# 女川原子力発電所2号炉 地盤(敷地の地形, 地質・地質構造)について (審査会合からの変更内容)

令和元年7月26日  
東北電力株式会社

## 第474回審査会合(H29.6.9)からの変更内容

3号炉海水熱交換器建屋 底盤スケッチ

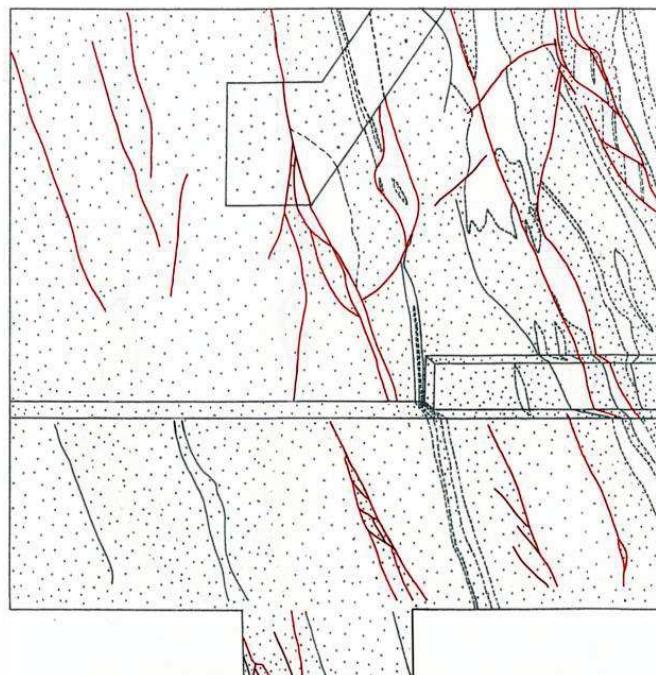
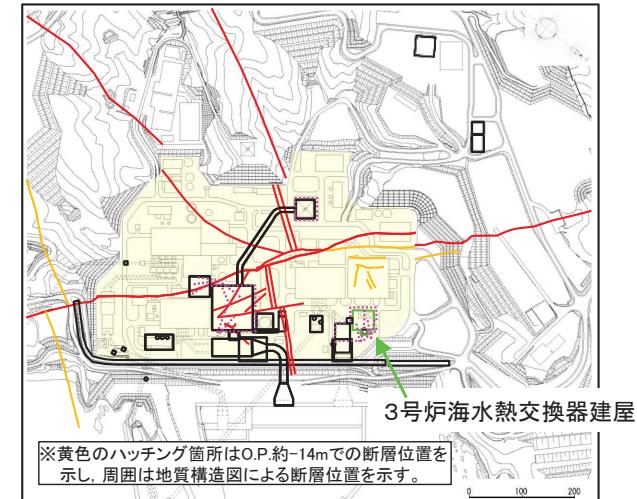
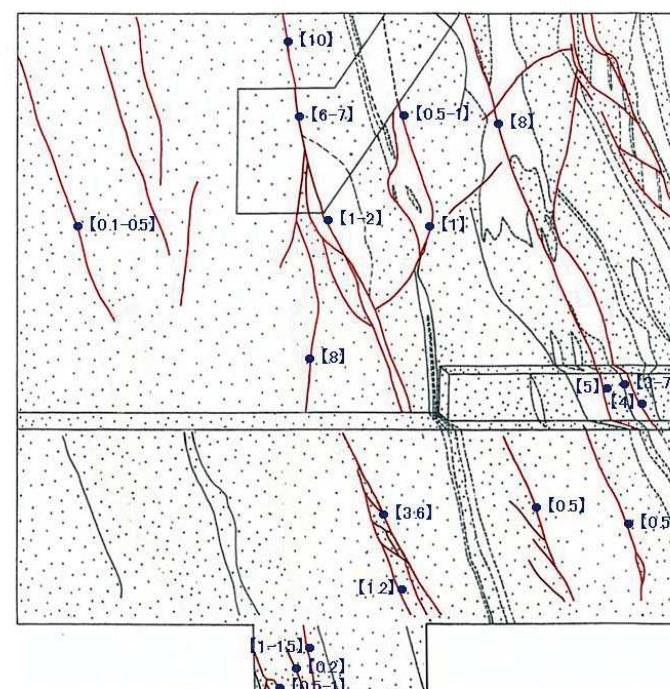
- 3号炉海水熱交換器建屋底盤には、比較的破碎幅があり連続性のある断層は分布していないことを確認している。
- なお、小断層が認められるが、連續性に乏しく、変位量が小さいことを確認している。
- 褶曲構造が形成される過程で生じたフレキシュラル・スリップと考えられる、層理面と平行なシームが一部に認められる。
- 一方、南東側の断層分布状況からは、施設の南東側に隣接する3号炉補機冷却海水系放水ピット位置に延長する断層は認められない。

3号炉海水熱交換器建屋 底盤に分布する小断層のタイプ別区分

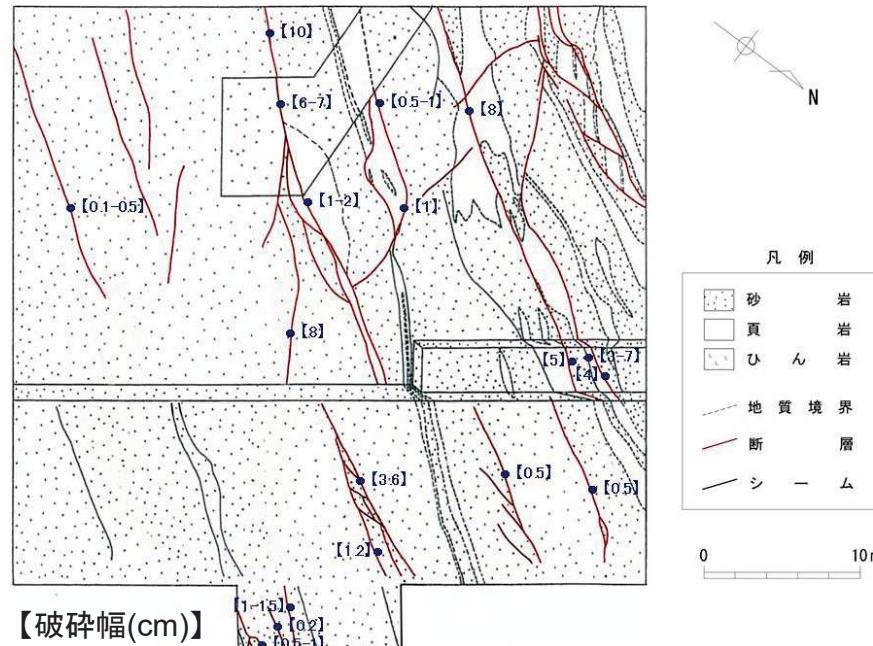
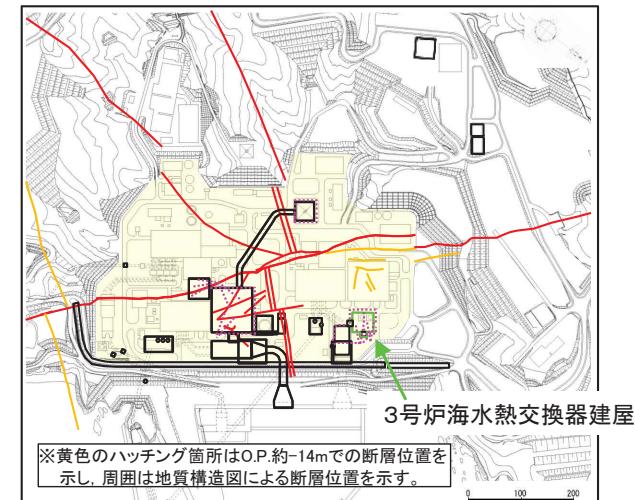
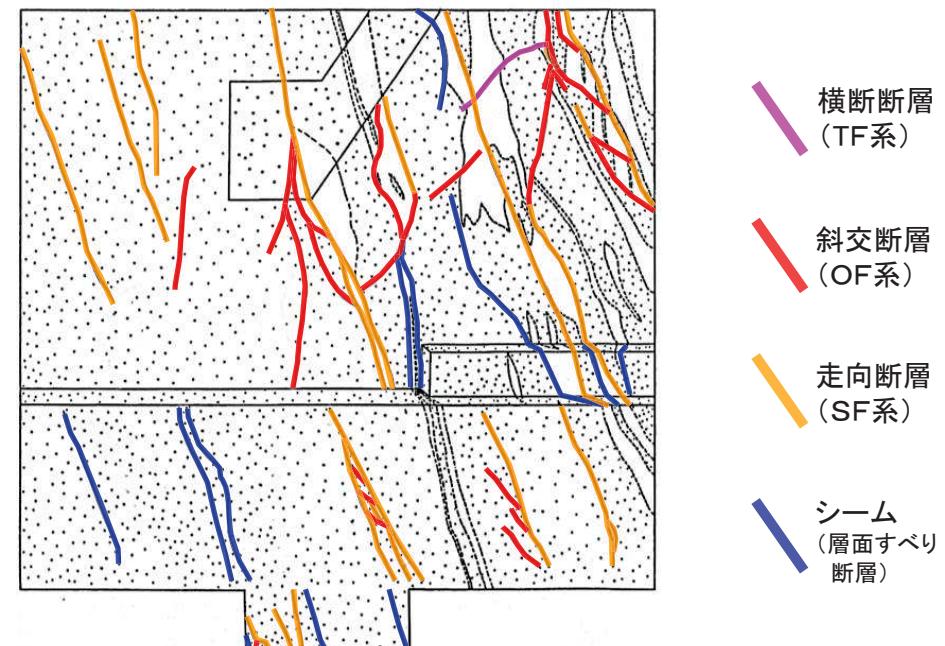
- 3号炉海水熱交換器建屋底盤に認められる断層については、破碎幅が一部で局所的に10cm程度の箇所があるものの、ほとんどの箇所で1cm未満～数cmと小さく、また変位量が小さいこと、あるいは非常に短いことから、小断層としている。
- 3号炉海水熱交換器建屋底盤に認められる小断層は、原子炉建屋付近に分布する断層と同様に、地層あるいはシームの走向に対する方向性からタイプ別に分類される。
- これら的小断層及びシームは、全体として見れば、互いに切り切られた関係にあることから、大局的にはほぼ同じ時期に形成されたと考えられる。
- また、斜交断層(OF系)からフレキシュラルスリップに伴う層面すべり断層(シーム)に近い走向断層(SF系)に連続的に移行(移化)している断層もあることから、ほぼ同時に一連で形成されたと考えられる。
- ⇒ 小断層、シームに近いSF系の小断層及びシームは、大局的には褶曲構造が形成される過程でほぼ同じ時期に形成されたものと考えられる。
- OF系等の小断層及びシームの形成は、地質構造発達史及び熱史の検討においては、ステージ1の褶曲構造形成に伴う古いイベントとして位置づけられる。

#### 3. 2 敷地の断層分布【2号炉断面図】【新規】

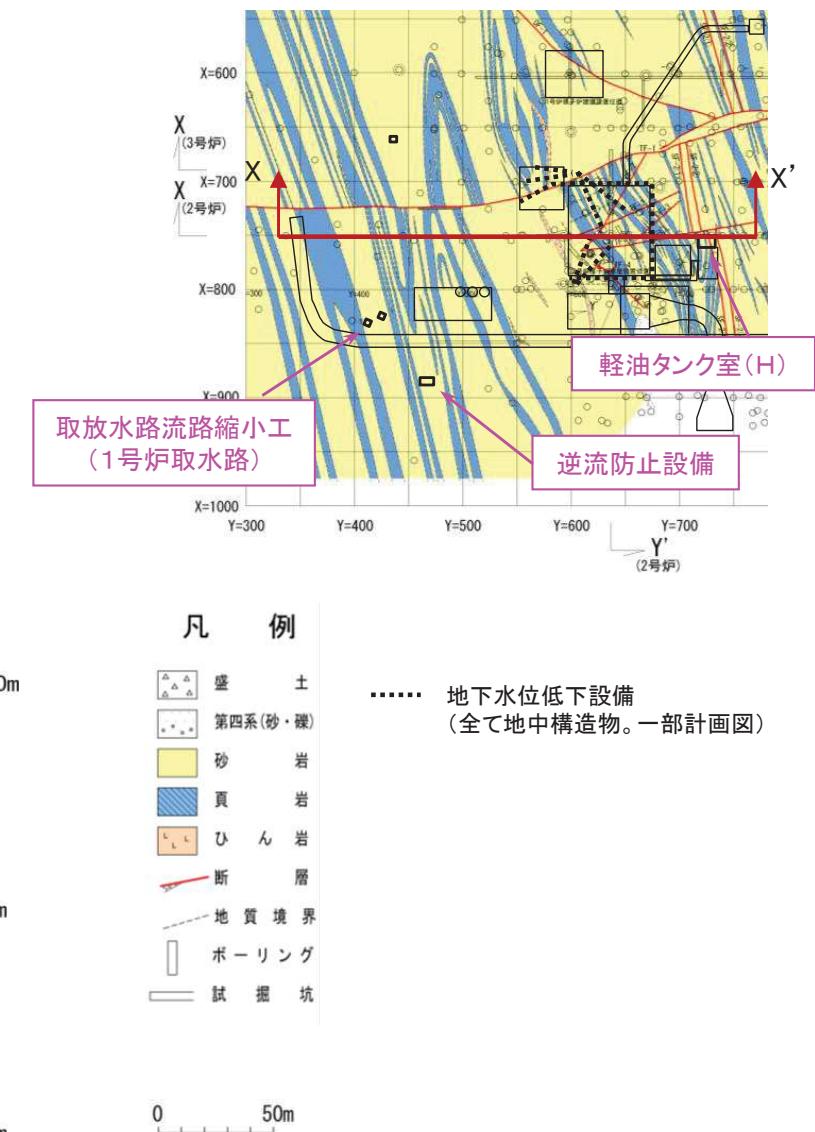
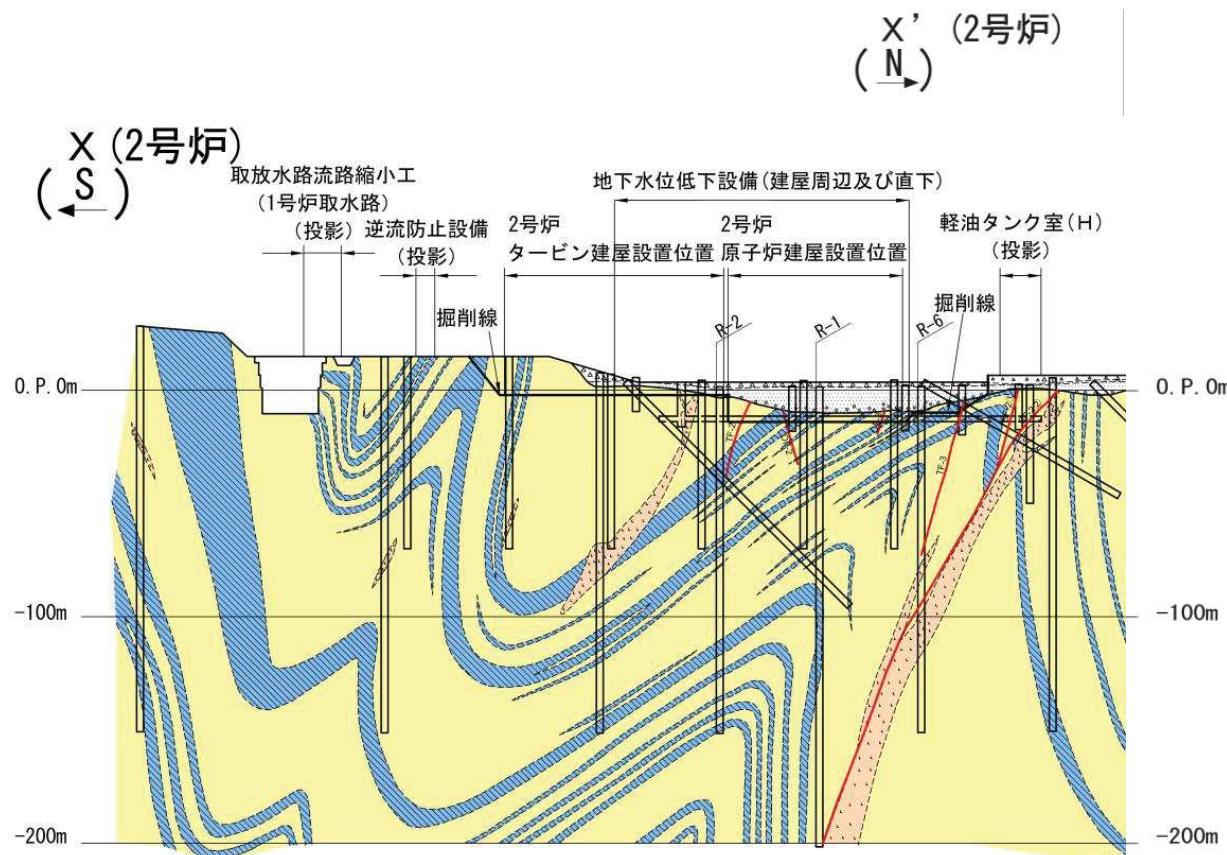
- 2号炉原子炉建屋X断面を以下に示す。
- 1号炉取水路流路縮小工、逆流防止設備及び軽油タンク室(H)の直下には、比較的破碎幅があり、連続性のある主要な断層としてSF-2断層が分布する。
- 地下水位低下設備の直下には、TF-1~4断層及びOF-2~4断層が分布する。

#### 3. 2 敷地の断層分布【軽油タンク室(H)】【新規】

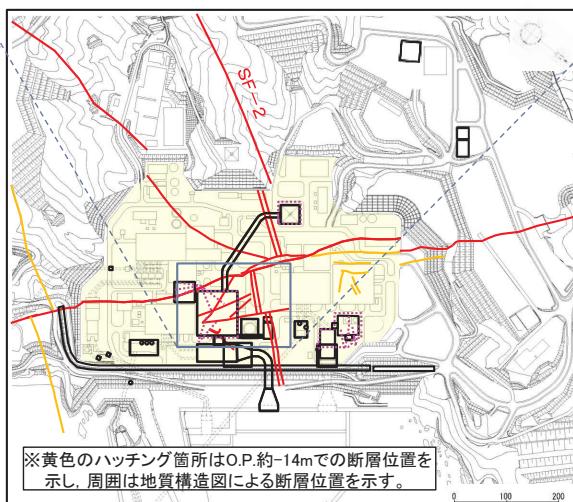
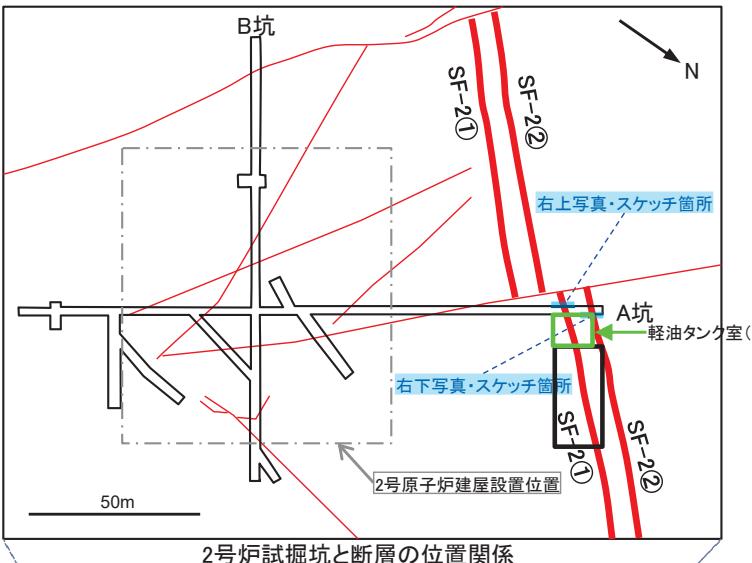
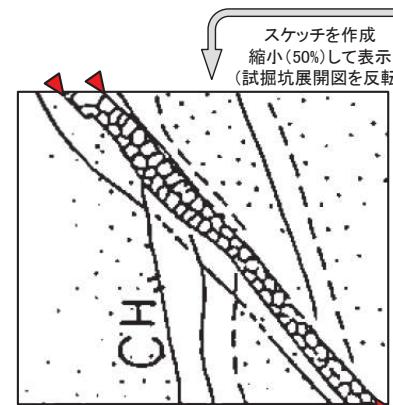
- 2号炉軽油タンク室(H)の直下には、軽油タンク室と同様にSF-2断層が分布する。
- ✓ 2号炉軽油タンク室(H)は、2号炉試掘坑A坑の北東壁に隣接している。
- ✓ 2号炉試掘坑A坑の北東壁にはSF-2断層が分布している。

#### 3. 2 敷地の断層分布【ルートマップ(流路縮小工付近)】【新規】

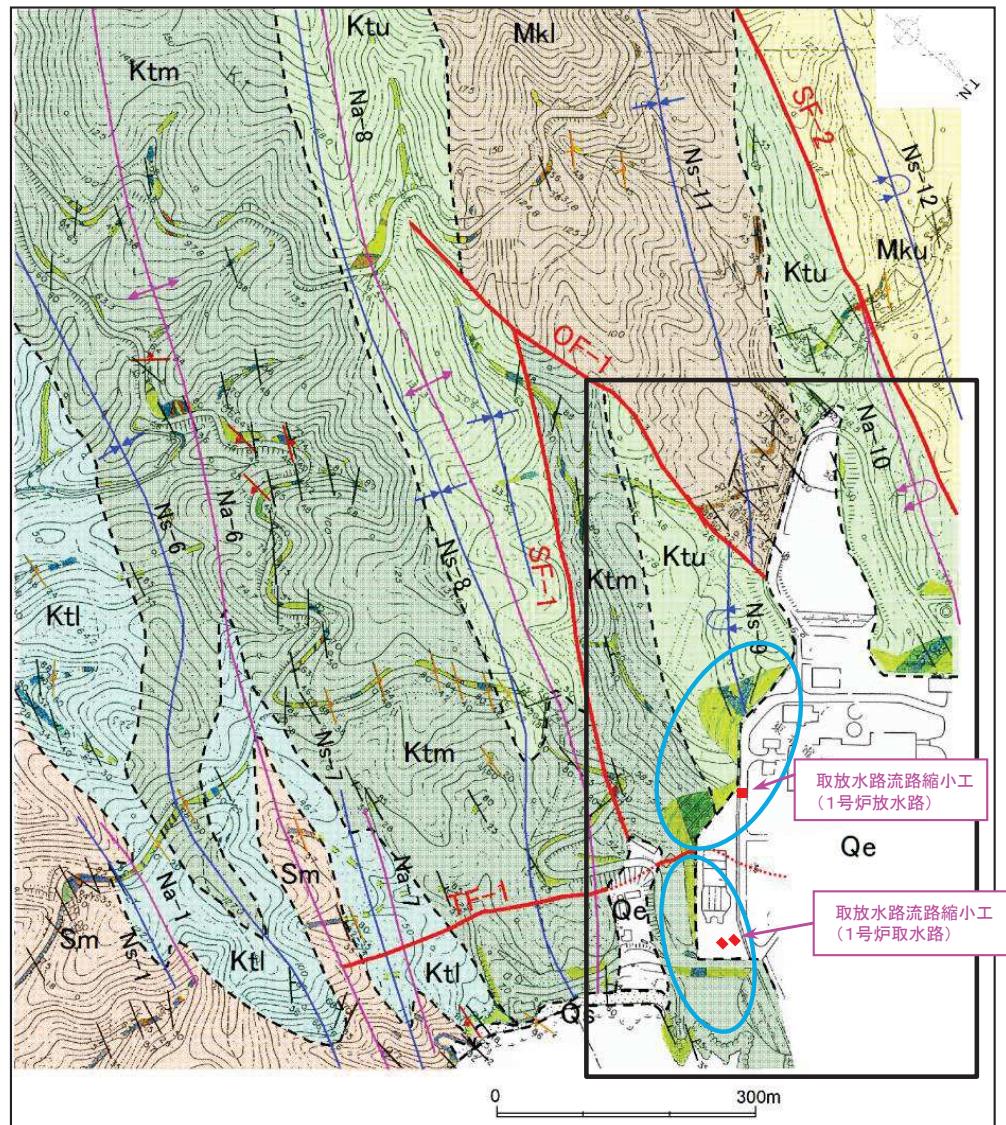
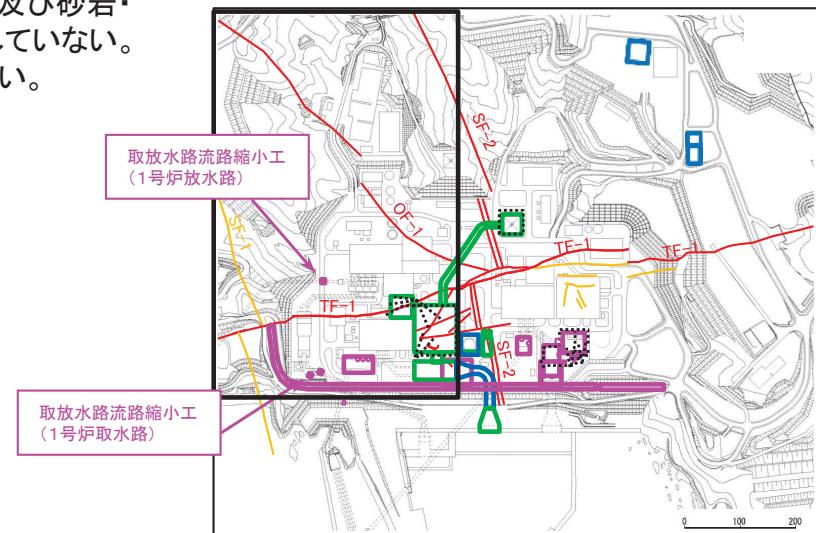
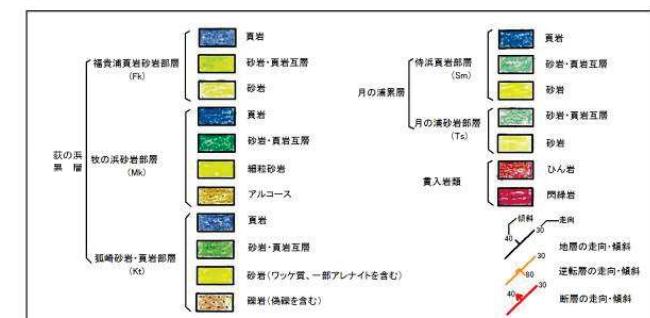
- 流路縮小工(1号炉放水路及び1号炉取水路)周辺のルートマップを以下に示す。
- 流路縮小工(1号炉放水路及び1号炉取水路)周辺(下図青線範囲)には、砂岩、頁岩及び砂岩・頁岩互層が連続的に分布しており、比較的破碎幅があり、連続性のある断層は分布していない。
- また、近傍の掘削法面には、少なくとも流路縮小工付近へ延伸する断層は認められない。

流路縮小工(1号炉放送路)付近のC尾根法面の地質分布状況の写真

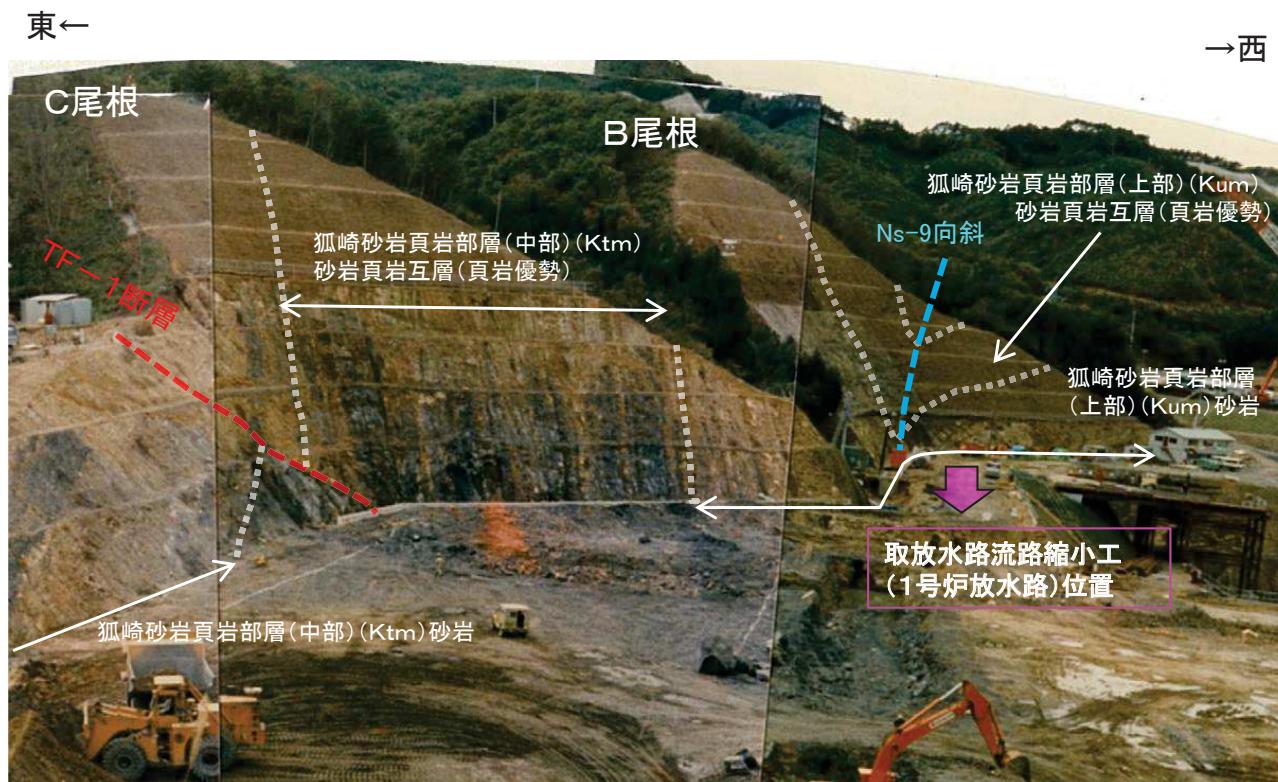
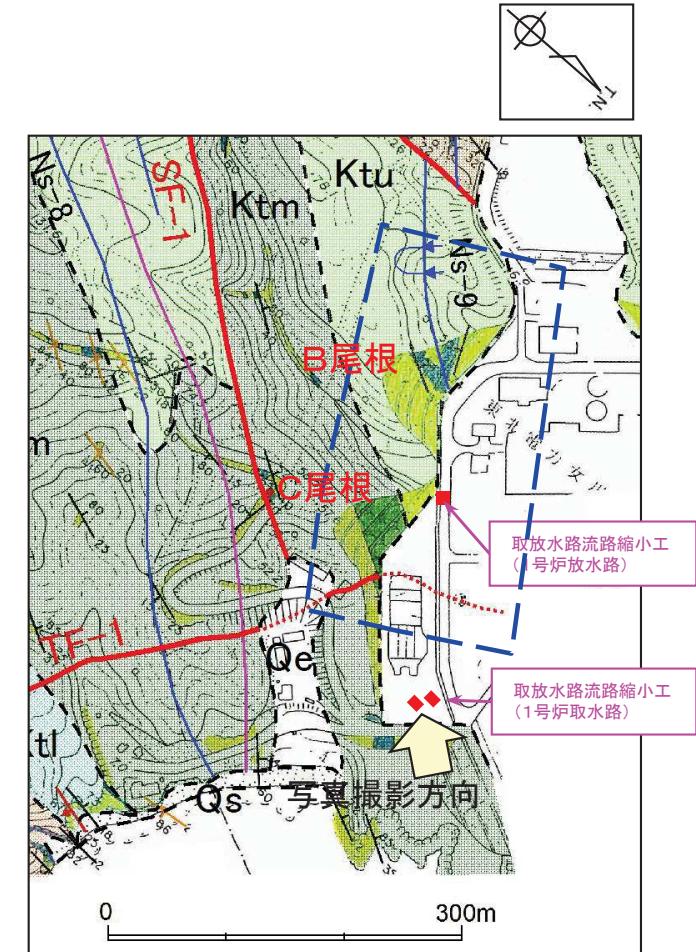
- 流路縮小工(1号炉放水路)直近のC尾根には、主に狐崎砂岩頁岩部層の砂岩頁岩互層(頁岩優勢)及び砂岩が分布する。
- C尾根の東側には、TF-1断層が認められるが、流路縮小工(1号炉放水路)位置付近へ延伸する顕著な断層は認められない。
